Bebauungsplan "Carl-Joseph-Leiprecht-Schule" in Rottenburg am Neckar - Kernstadt

Stellungnahmen im Rahmen der Auslegung

Abbildung 4

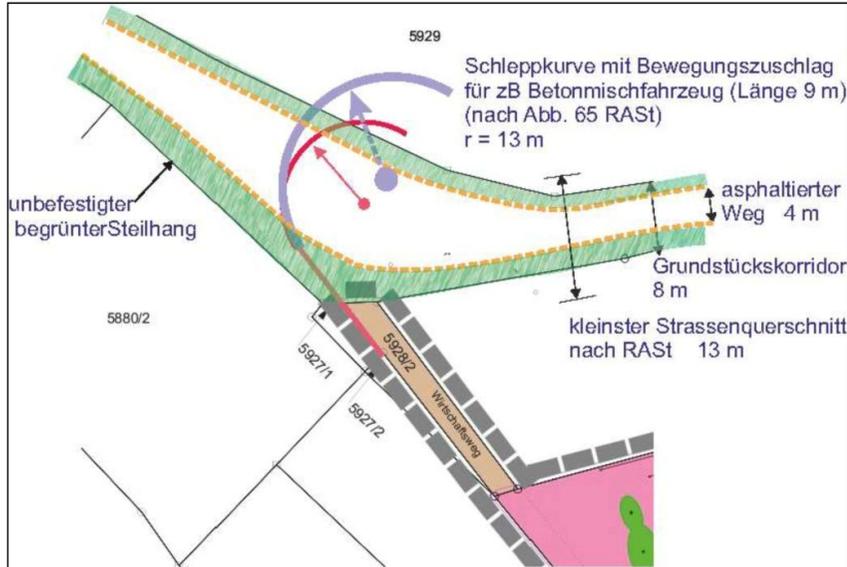
Die Umriss der Abb.3 sind auf das Google-Bild projiziert. Die reale Breite der Wegentalzufahrt ist wesentlich schmaler als der Korridor der Grundstücksgrenzen.

Die zwischen beiden liegenden grünen Streifen sind Hänge, deren Abtragung nur durch Anlegen von Stützmauern möglich wäre. Der Bau dieser Feuerwehrezufahrt ist ohne Zerstörung des Landschaftsprofils und ohne Enteignungen nicht möglich.

Abb. 2: Strassenquerschnitt nach RASt

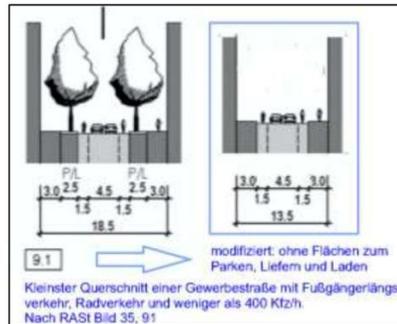
Die Baustellenzufahrt über den öffentlichen Weg hat einen noch größeren Raumbedarf. In der Abb. 1 ist beispielhaft die Schleppkurve eines 9 m langen Betonmischfahrzeuges nach den Vorgaben der RASt (Richtlinien für die Anlage von Stadtstraßen (Zitat 3) in blau eingezeichnet. Sie hat einen Radius von 11 m anstelle des 10.5 m Radius für die Feuerwehr. Wenn zusätzlich ein Ausbau des geraden Wegstückes zum Weggental vorgenommen würde, müssten bei der baulichen Veränderung die Richtlinien der RASt angewendet werden. Fußgängerlängsverkehr in beiden Richtungen, Radwege und eine Fahrbahn für KFZ müssten mit einem Straßenquerschnitt von mindestens

13 m getrennt ausgewiesen werden (Abb. 2). Der im VEP anstelle des realen 4 m breiten Weges eingezeichnete Grundstückskorridor hat jedoch nur eine Breite von 8 m, so dass die Vorgaben der RASt in keinem Fall ohne Umlegungen oder Enteignungen verwirklicht werden könnten.
